**AVIS RELATIF À LA PROTECTION
CONTRE LES EVENTUELS EFFETS NOCIFS ET NUISANCES
PROVOQUÉS PAR LES RAYONNEMENTS NON IONISANTS
GÉNÉRÉS PAR DES ANTENNES ÉMETTRICES STATIONNAIRES
Commune : MARCHE-EN-FAMENNE - Exploitant : TELENET GROUP
Référence exploitant : LX6123B**

Rapport n° 4140 / 2023

Adresse	Chaussée de Liège 6900 MARCHE-EN-FAMENNE (Marche-en-Famenne)
Coordonnées Lambert belge 72	219647E 103327N
Type d'implantation	Pylône HT
Exploitant	TELENET GROUP
Réf. du site de l'exploitant	LX6123B

Figure 1 : Vue en plan des lieux de séjour et des points de contrôle

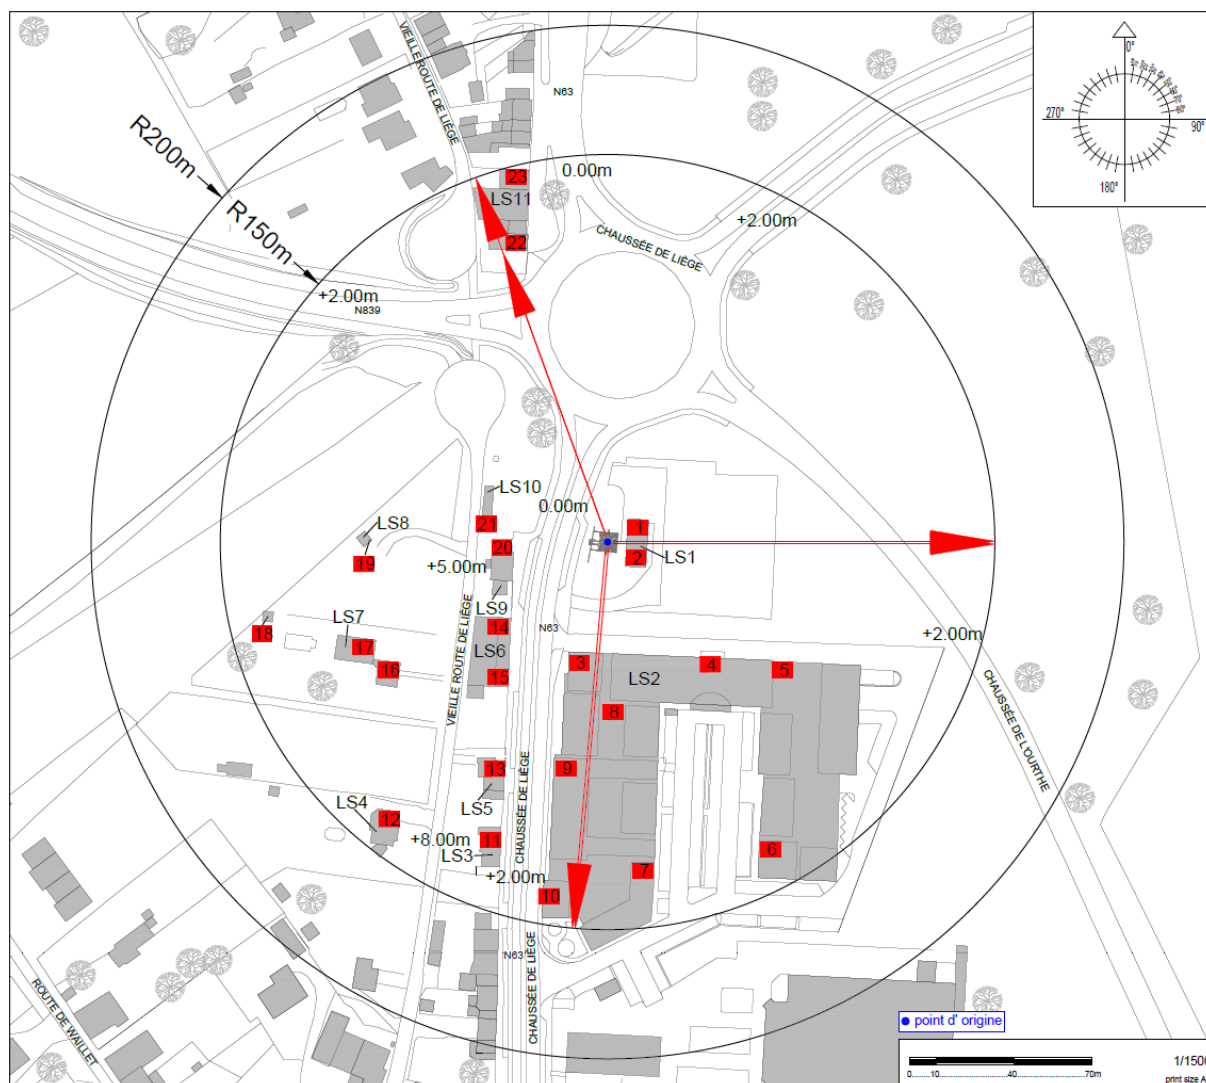
Les fréquences d'émission, la puissance rayonnée par chacune des antennes et leur gain permettent de déterminer le rayon de la zone à analyser. Tout dépassement de la limite par installation est exclu en dehors de cette zone. Le tableau 2 reprend les 35 LS² pour lesquels l'indice d'exposition est le plus élevé. Les différentes colonnes indiquent :

- le numéro du point de contrôle repris sur un des plans de la figure 1;
- le numéro du LS dans lequel se trouve le point de contrôle de la 1^{ère} colonne ;
- l'atténuation d'obstacle prise en compte pour le calcul de l'indice d'exposition dans le LS ;
- le résultat du calcul de l'indice d'exposition.

N° point de contrôle	LS	Atténuation (dB)	Indice d'exposition relatif à la limite par installation IE_i
22	LS11	3,0	0,933
4	LS2	3,0	0,901
5	LS2	3,0	0,869
21	LS10	3,0	0,729
23	LS11	3,0	0,625
3	LS2	3,0	0,579
20	LS9	3,0	0,409
9	LS2	3,0	0,368
8	LS2	3,0	0,361
15	LS6	3,0	0,340
14	LS6	3,0	0,333
13	LS5	3,0	0,243
7	LS2	3,0	0,174
11	LS3	3,0	0,164
1	LS1	3,0	0,157
6	LS2	3,0	0,157
10	LS2	3,0	0,145
2	LS1	3,0	0,138
19	LS8	3,0	0,128
12	LS4	3,0	0,087
16	LS7	3,0	0,075
17	LS7	3,0	0,056
18	LS7	3,0	0,035

En ce qui concerne les antennes de l'installation mentionnées dans le tableau 1, la distance maximale à laquelle la limite pourrait être atteinte, à l'extérieur, est égale à 167,7 m. S'il n'y a pas de LS à une distance inférieure, les antennes respectent forcément la limite d'immission.

Dans le cas des LS situés à l'intérieur des bâtiments, une atténuation d'obstacle est prise en compte et il en résulte que la distance maximale à laquelle la limite pourrait être atteinte se réduit à 118,7 m.

Les résultats de l'évaluation décrite au paragraphe 4 indiquent que les antennes émettrices stationnaires de l'installation faisant l'objet du présent avis ne produisent pas, dans un lieu de séjour, un rayonnement électromagnétique maximum supérieur aux limites fixées à l'article 4 du décret.
